De danske Statsbaner.
Maskinafdelingen.

Gnistefanger til Loko: Litra KII, C (ombyggede) med 3 Rækker Overheder - Kedelrør.

Kjøbenhavn d. 9/6. 1925.		Maalestok	
Tegnet af:	HN	2:5	KII 18b.
Kalkeret af:	HN		
Revideret af:	[illegible]

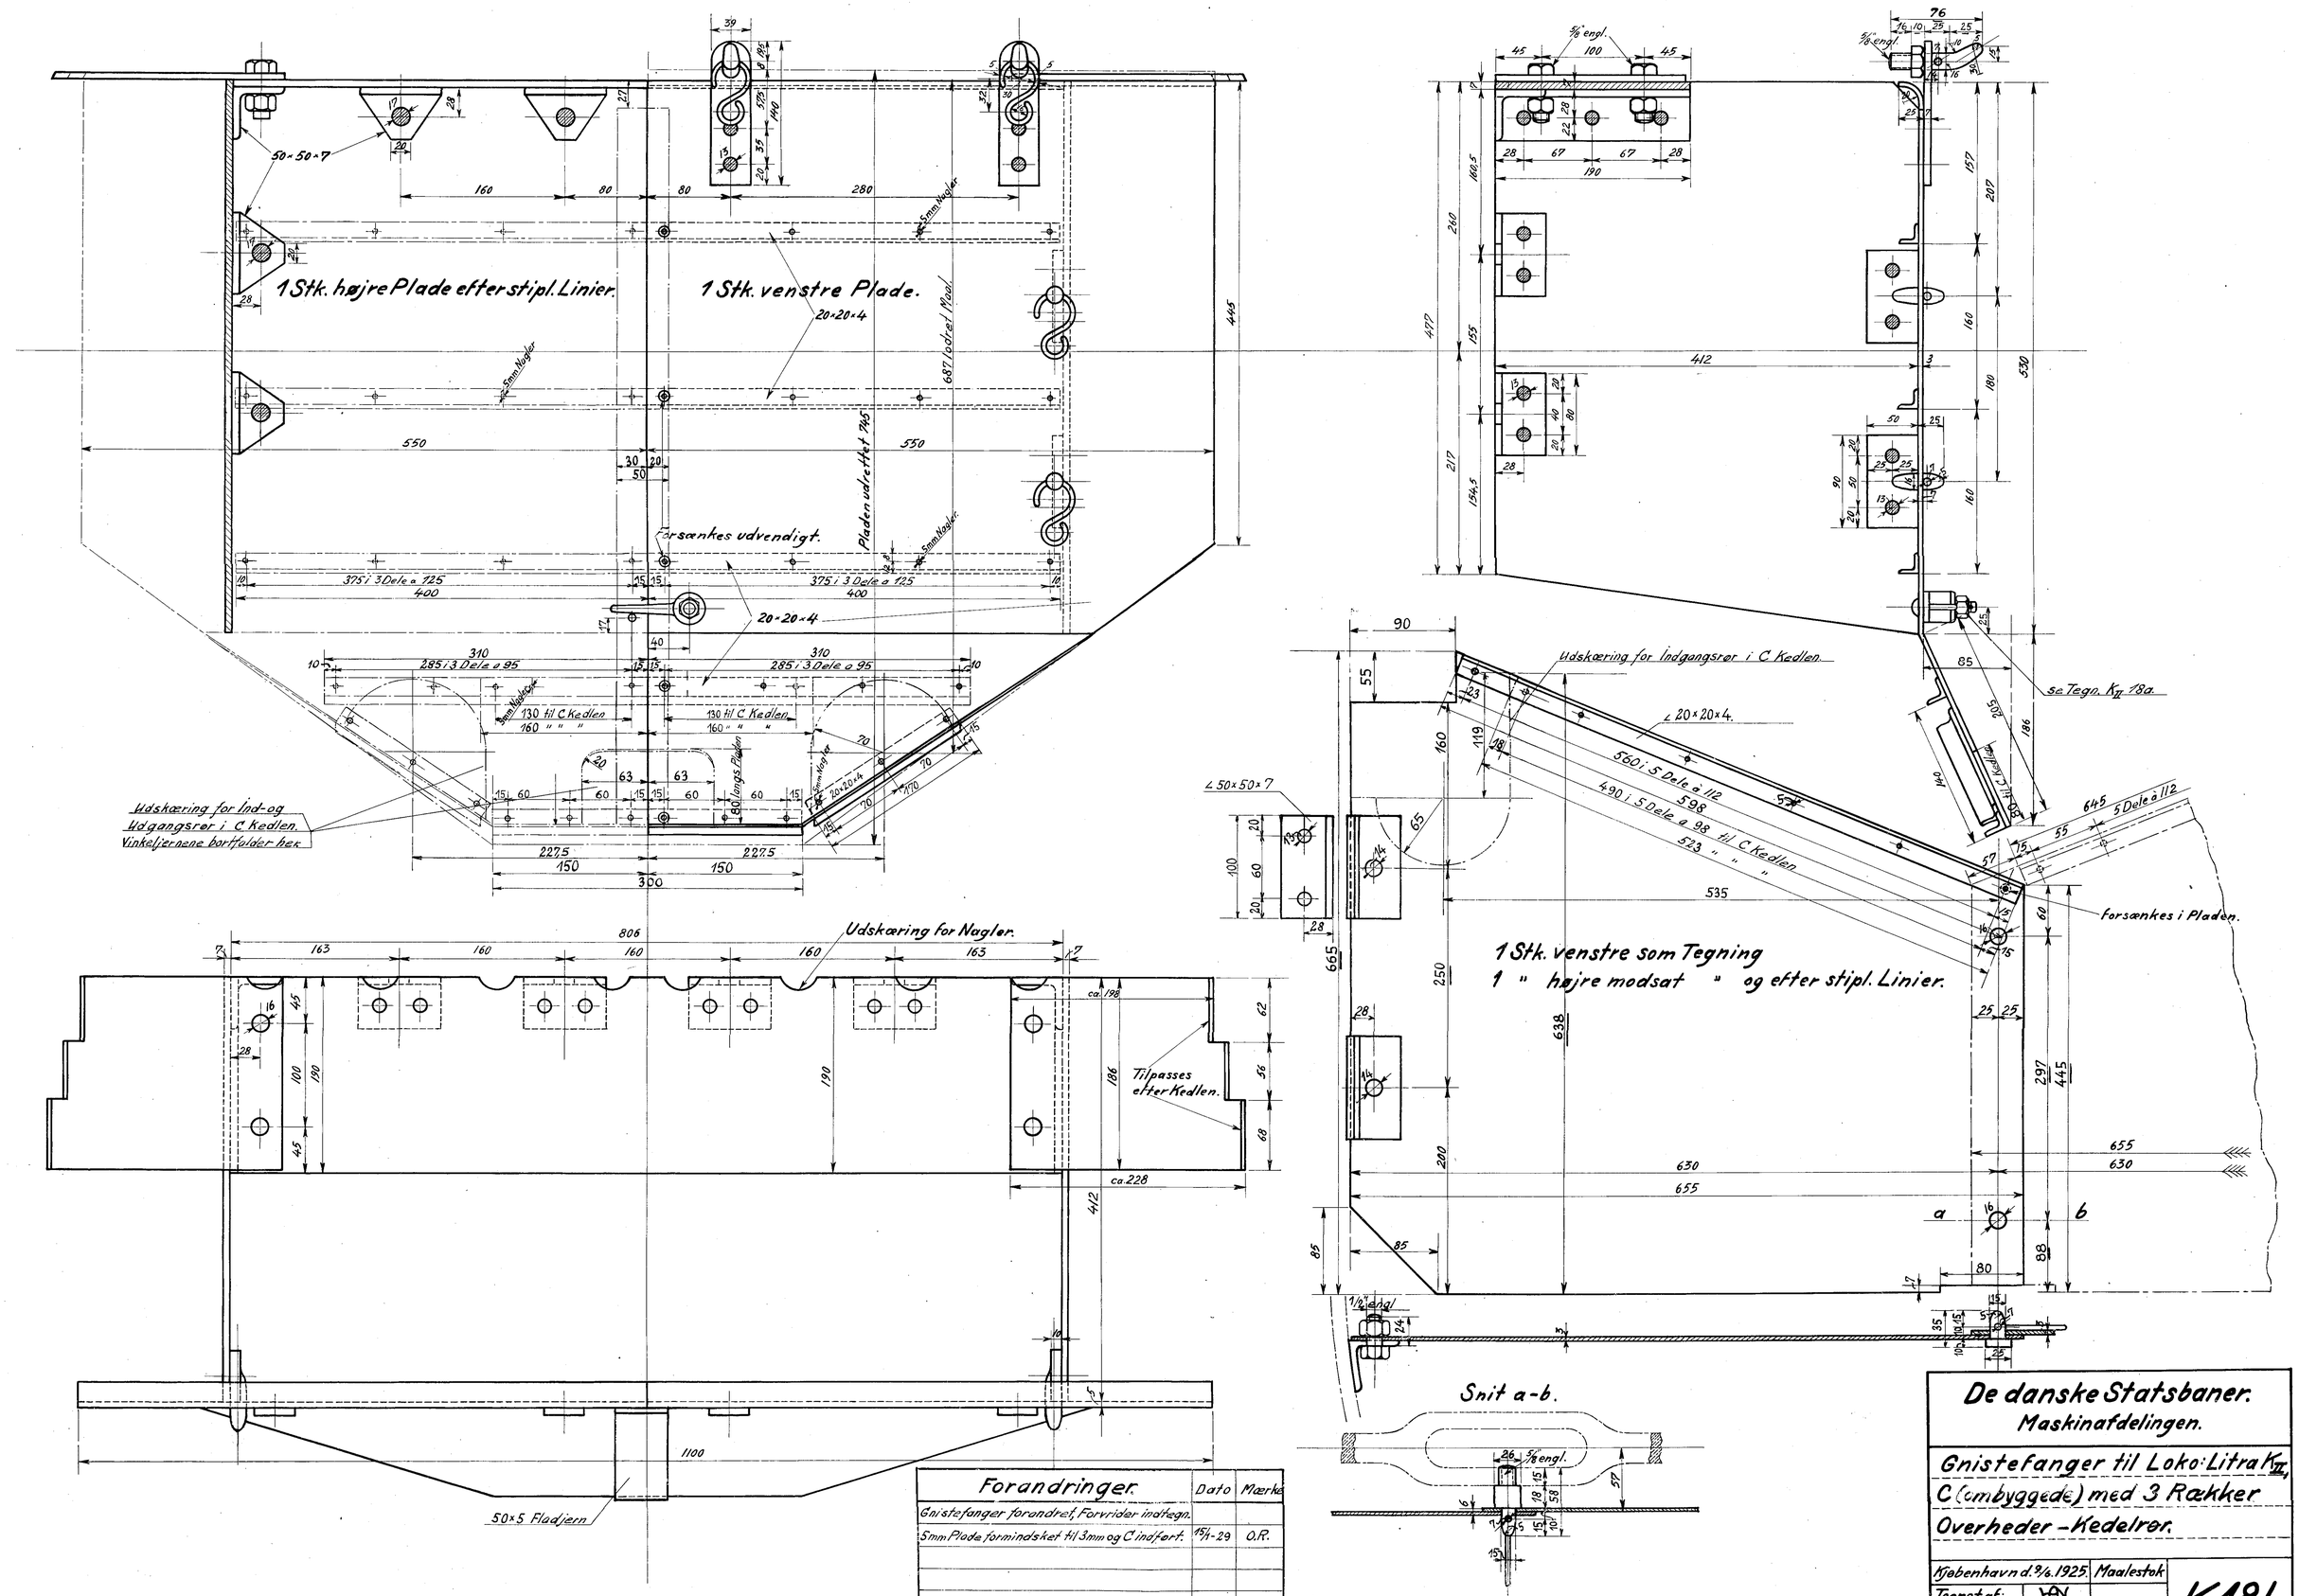
Forandringer.	Dato	Mærke
Gnistefanger forandret, Forvrider indtegn.		
5mm Plade formindsket til 3mm og C indført.	15/1-29	O.R.
